Mission régionale d'autorité environnementale
de Bourgogne-Franche-Comté

**Avis délibéré de la Mission Régionale
d'Autorité environnementale
de Bourgogne-Franche-Comté
sur le projet de carrière alluvionnaire sur le territoire de
la commune de Seignelay (Yonne)**

n°BFC-2019-2016

Projet de remise en état (Source : dossier)

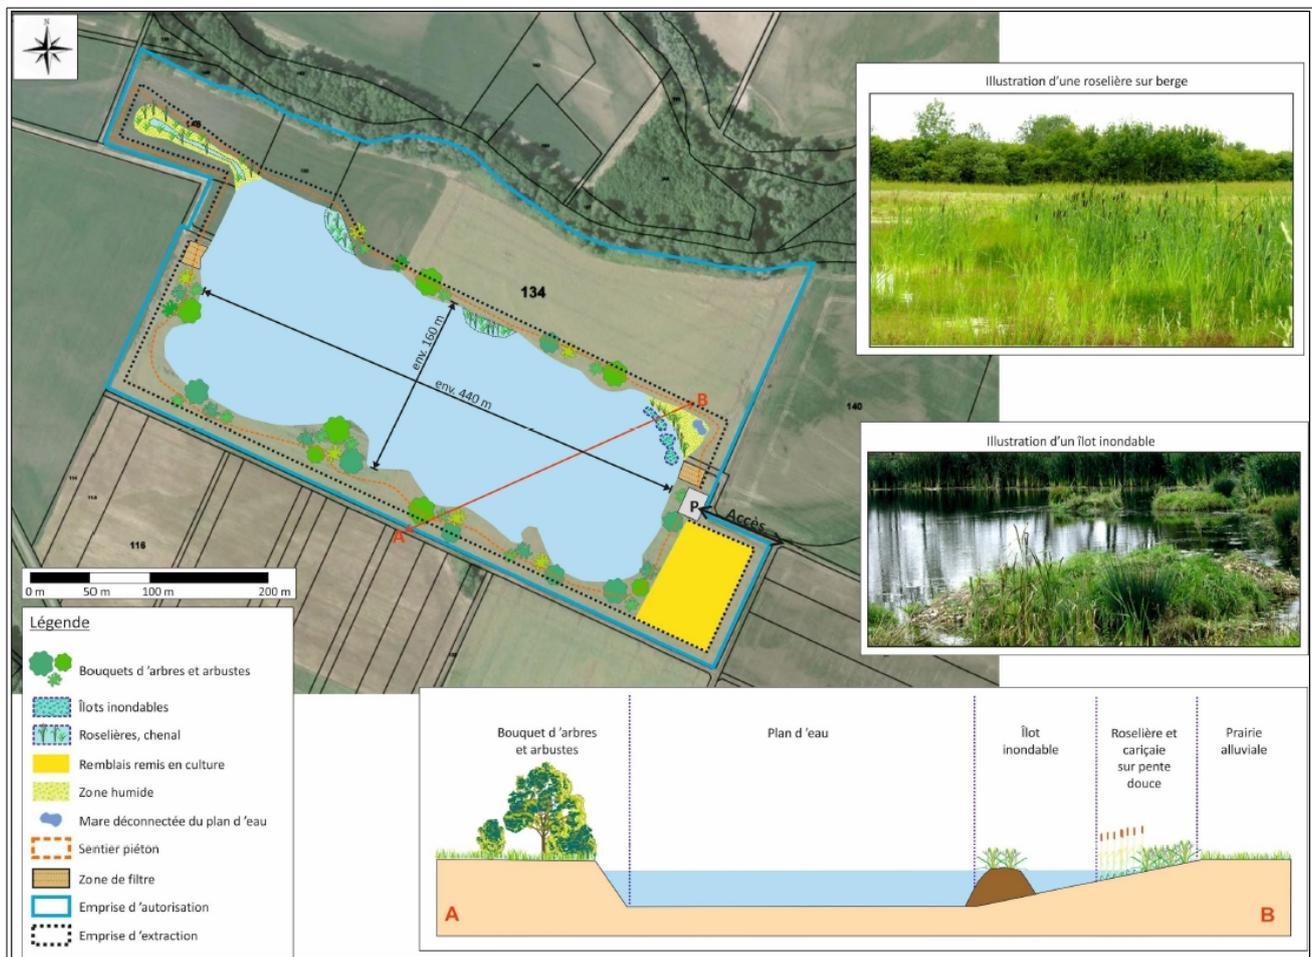
Comme vu précédemment, la création d'un plan d'eau de 7,5 ha est contraire aux dispositions du SDAGE Seine-Normandie. Le pétitionnaire doit donc étudier la création d'une véritable zone humide, avec un remblaiement jusqu'à une profondeur maximale de 50 cm par rapport au terrain naturel.

La MRAE recommande de compléter l'étude d'impact en précisant les modalités de remise en état conformes aux prescriptions du SDAGE, en apportant la plus grande vigilance quant au choix des matériaux de remblaiement dont le caractère inerte devra scrupuleusement être vérifié et démontré.
